< 申請の概要 >

< 主変圧器及び所内変圧器の容量変更 >

変圧器の設置イメージ

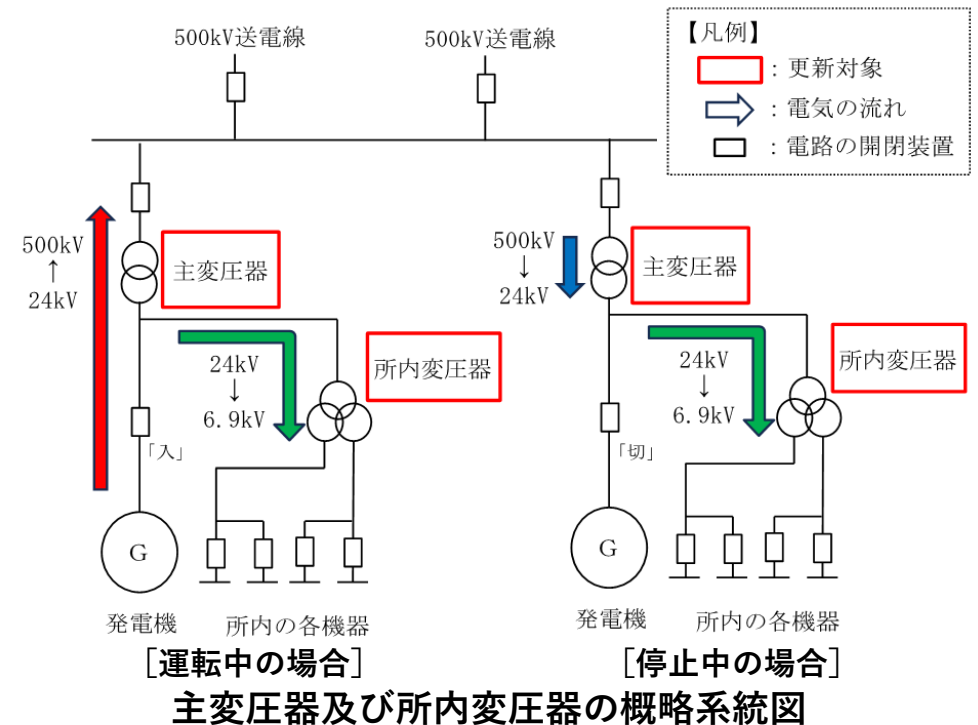
- 地震による損傷の防止（第4条関係）
 主変圧器及び所内変圧器について、耐震重要度をCクラスに分類することは、既に許可をした設計方針から変更はなく、耐震重要度を踏まえて、設定した地震力に十分に耐えることができる設計とする方針が示されていることを確認した。
- 安全施設（第12条関係）
 主変圧器及び所内変圧器について、クラス3（PS-3）に分類することは、既に許可をした設計方針から変更はなく、安全機能の重要度に応じて安全機能を確保するものであることを確認した。
- 保安電源設備（第33条関係）
 主変圧器及び所内変圧器を含む保安電源設備について、設計方針は、既に許可をしたものから変更はなく、安全施設への電力の供給が停止することがないように設計するものであることを確認した。
